Frühzeitige Beteiligung der Öffentlichkeit (25.05. – 25.06.2021)

Überarbeitung des bisherigen Konzepts

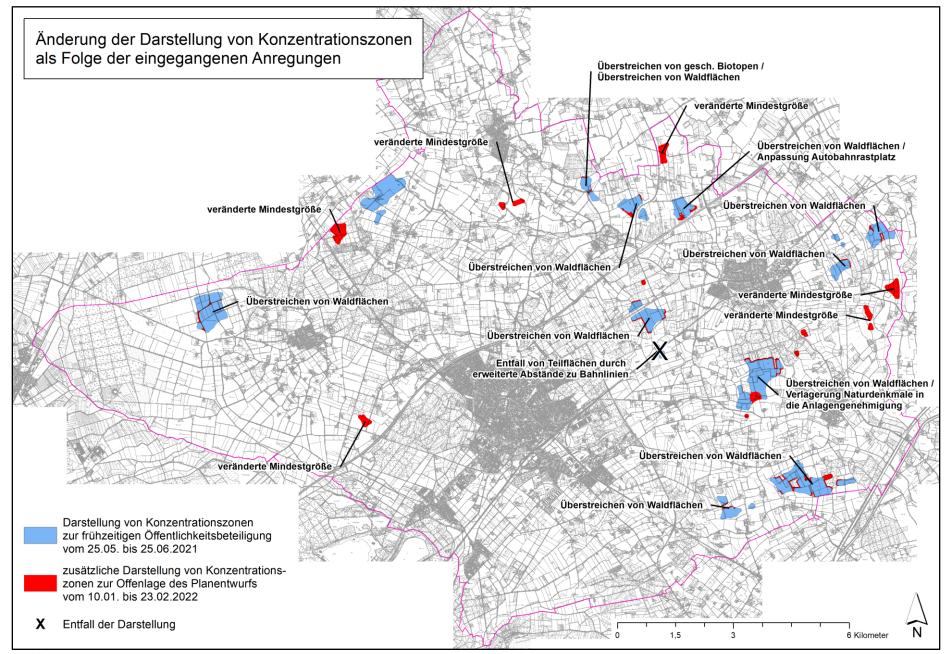
Mindestgröße:

Reduzierung der Mindestgröße einer Konzentrationszone von 15ha auf 6ha (bisher min. 3 Anlagen, jetzt min. 2 Anlagen)

Bodendenkmale, Naturdenkmale:

es erfolgt keine Berücksichtigung mehr auf Ebene des Flächennutzungsplans -> Berücksichtigung auf Ebene der Anlagengenehmigung

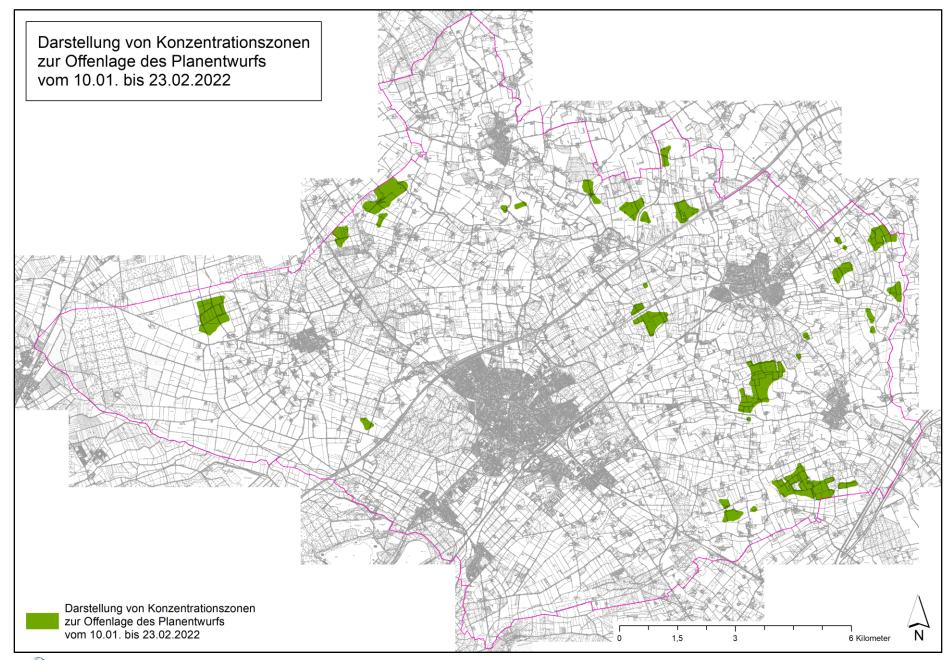
• Wald, Gewässer, Wasserschutzgebiete, geschützte Biotope, geschützte Landschaftsbestandteile:

ein Überstreichen der Flächen durch den Rotor ist bis zu einer Tiefe von 25 m möglich
